MASARYKOVA
UNIVERZITA

Dodatečné informace č. 2

„Doplnění chlazení pavilonu A 34 UKB“

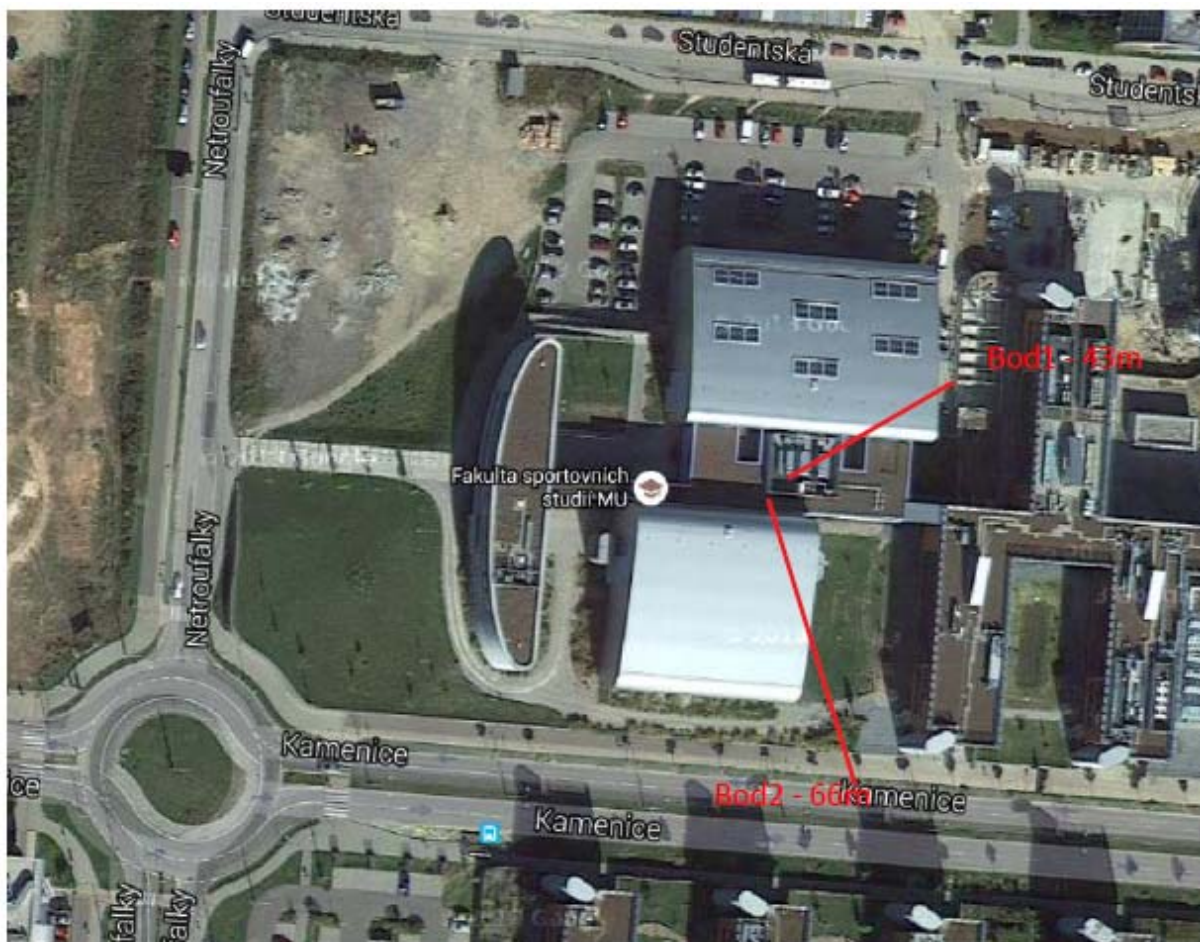
1. Z důvodu nejasností z dnešní prohlídky, prosím o stanovení další možné prohlídky, nejlépe na zítřek dne 12.1. v odpoledních hodinách
2. Prosím o detailnější popis tras pro silnoproud. Dle dnešní prohlídky se jeví, že kabelové trasy nejsou možné použít.
3. Prosím o detailnější informaci ohledně dopravní cesty pro venkovní jednotku na střechu. Dle dnešní prohlídky není možné využít jeřábu, který by usadil venkovní jednotku na střechu. Nyní se jeví jako jediný prostředek dopravy venkovní jednotky na střechu pomocí helikoptéry.

Ad 3) Možné dopravní cesty pro jeřáb viz níže uvedený obrázek. Výška budovy A 34 v nevyšším bodě je 20 m.
